DYREKTYWA ZDATNOŚCI - AIRWORTHINESS DIRECTIVE
Nr SP-0118-2002-A

3. Dotyczy: Wymiany styczników w układzie zasilania prądem stałym 28V.

MANDATORY BULLETIN No. E/12.058/2002

SUBJECT: Replacement of contactors in the 28V DC supply system.

DC Distributor Box

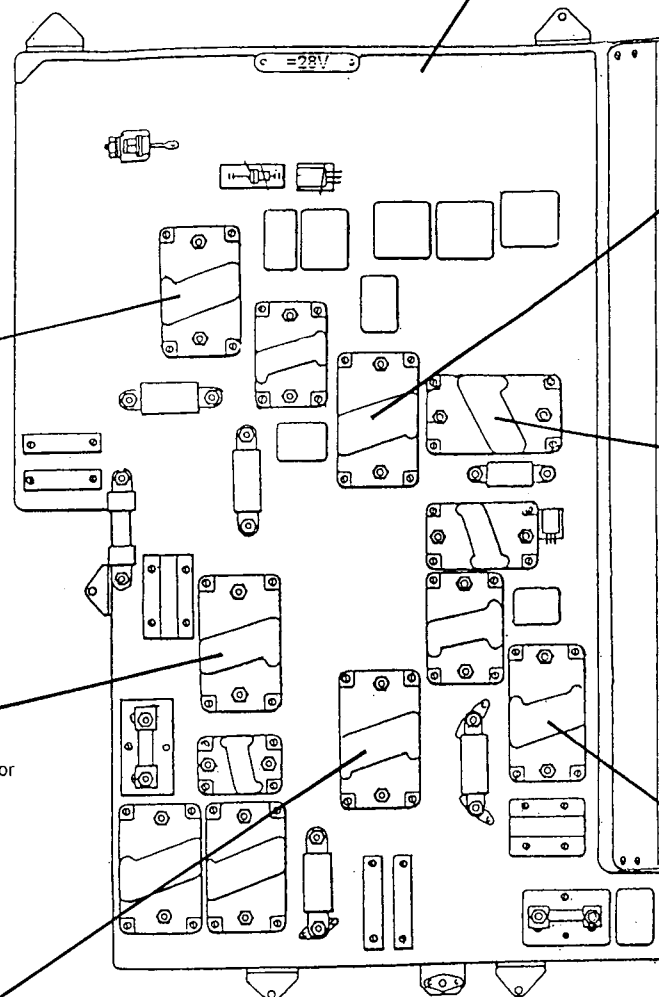
In the 28V DC distributor box carry-out the following operations per. Fig 1:

1. Remove the following contactors:

- a) TKS 401 KOD; drawing marking 3-K8; 3-K10; 3-K16; 3-K17
- b) TKS 401 DOD; drawing marking 3-K32; 3-K33

2. In place of the TKS401KOD 3-K8 and 3-K17 contactors install the new TKS401DOD contactors.

In place of the TKS401KOD 3-K10 and 3-K16 contactors install the TKS401DOD contactors. To this end, use the removed 3-K32 and 3-K33 contactors.

In place of the TKS401DOD 3-K32 and 3-K33 install the TKS401 KOD contactors. To this end use the removed 3-K10 and 3-K16 contactors.

3-K32

Replace the
TKS401DOD Contactor
with the TKS401KOD
Contactor

3-K17

Replace the
TKS401KOD Contactor
with the TKS401DOD
Contactor

3-K33

Replace the
TKS401DOD Contactor
with the TKS401KOD
Contactor

3-K16

Replace the
TKS401KOD Contactor
with the TKS401DOD
Contactor

3-K10

Replace the
TKS401KOD Contactor
with the TKS401DOD
Contactor

3-K8

Replace the
TKS401KOD Contactor
with the TKS401DOD
Contactor
